Schouw Plantagebuurt kleine maatregelen
19-11-2019 om 11:00

Vanaf de Markenhoven parkeergarage op de Anne Frankstraat wordt er via Plantage Parklaan, Plantage Middenlaan, Plantage Kerklaan en Roetersstraat een route gelopen. Tijdens deze schouw is er voor de bewoners de mogelijkheid om opmerkingen op de verkeersveiligheid aan de kaart te stellen betreft de knelpunten op de bovengenoemde straten. Tijdens dit project zal voornamelijk de focus liggen op cosmetische ingrepen (lees: geen veranderingen in ondergrondse kabels en leidingen).

Roetersstraat

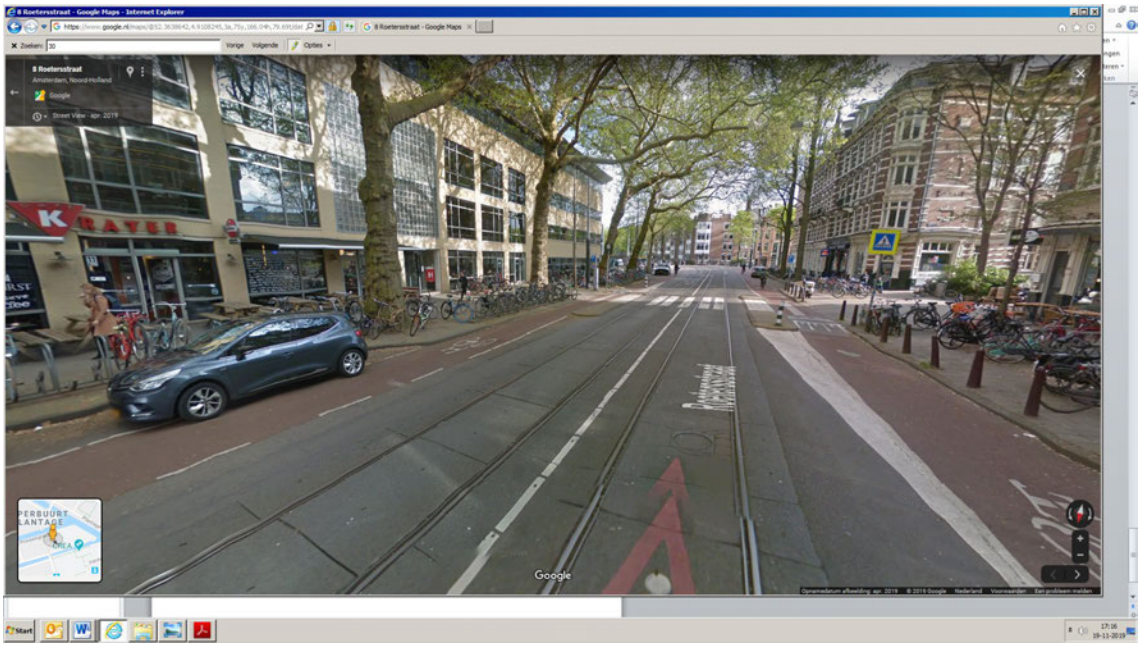
Gevraagd wordt om te kijken naar de kruising van de Nieuwe Kerkstraat en Roetersstraat (zie afbeelding). Het idee om hier de stoep door te laten lopen, zou kunnen zorgen voor een veiligere situatie voor de schoolkinderen en het fietsverkeer in de spits.
Maar past dat wel in een 30km-zone ?
